监 理 通 知 单

工程名称: 仙居上张四岙湾 20MW 农光互补光伏电站项目

编号: XJGF-JLT01-015

事由: 光伏区桩基施工质量事宜

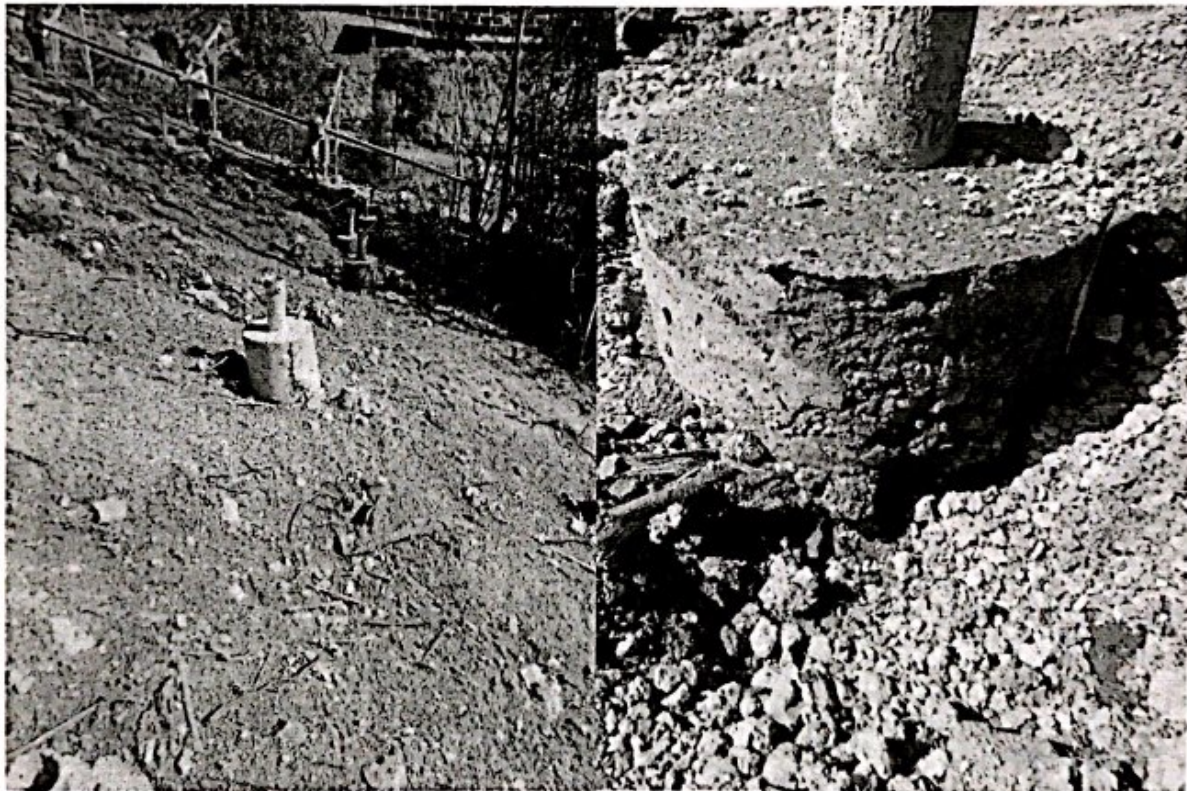
经我监理巡查发现, 你单位在光伏支架基础砼施工过程中, 存在以下质量问题:

- 1、部分支架桩基预埋件安装垂直度差, 给下道工序施工带来难度。
- 2、部分桩基蜂窝麻面严重, 影响工程质量。

上述问题, 要求你单位 3 日内整改完成, 以书面行式报我单位复验, 否则按施工质量事故处理。

- 1、支架施工桩基预埋件安装, 严格按照施工工序, 测量保证垂直度。
- 2、桩基窝面问题, 每个桩基严格按照要求充分振捣, 已出现窝面的消缺完成。

复查意见: 经检查该单位对提出的问题已整改, 望该单位对施工质量加强管理。
